Zápis z kontroly dopravního značení a stavu vozovek na území města Chomutova konané dne 19. 9. 2025 za účasti zástupců :

Předmětem dnešní kontroly bylo zjištění kvality vozovek, vodorovného a svislého dopravního značení (dále DZ) na území města Chomutova a zároveň posouzení jednotlivých žádostí o úpravu příp. změnu DZ, které byly na Magistrát města Chomutova resp. Policii ČR zaslány v předešlém období.

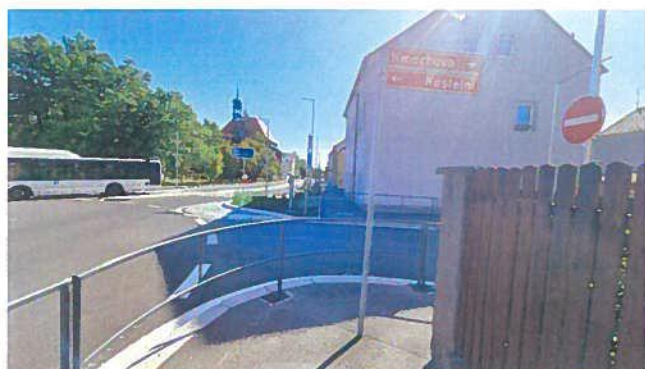
9. V ul. **Kadaňská** (před ZŠ) bude v obou směrech stávající DZ č. „A 12b“ + „B 20a“ doplněno E 13 s textem Po – Pá 7,00 – 17,00 hod.“ (požadavek SMCH)

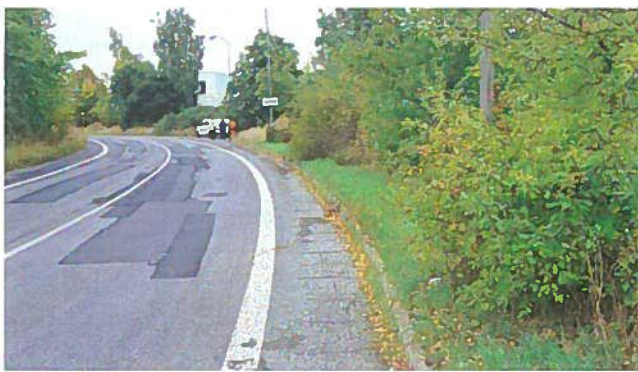
19. V ul. **Březenecká** (u čp. 4454) bude předsazeno stávající DZ č. „B 2“. (požadavek TSmCH)

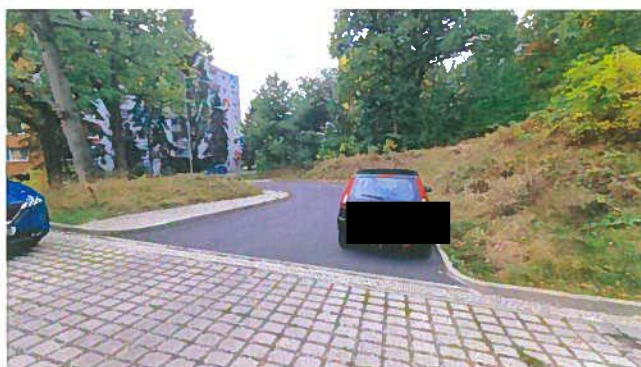
22. V lokalitě **B. Vrch** bude osazeno nové DZ č. „Z 3“ a prořezána silniční zeleň podél komunikace s ohledem na špatné rozhledové poměry při výjezdu z míst ležících mimo komunikaci. (požadavek SMCH a Policie ČR)
